MEYLE
Products

Casquillo, brazo de suspensión apto para Mercedes W140, C140

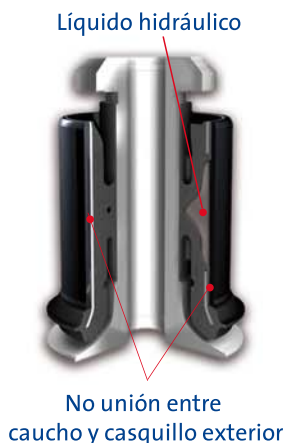
Salida de líquido hidráulico debido a elevados esfuerzos dinámicos y debido al hecho que la unión entre metal y goma es solamente parcial

- Vibraciones en la dirección
- Seguridad reducida de conducir

- Reemplazar el casquillo hidráulico por un casquillo optimizado de goma maciza mediante una vasta unión de goma y metal
- Reemplazar el casquillo exterior de plástico por un casquillo de acero

- Eliminación de pérdida de líquido
- La vida útil es notablemente más larga sin perder el confort de conducir
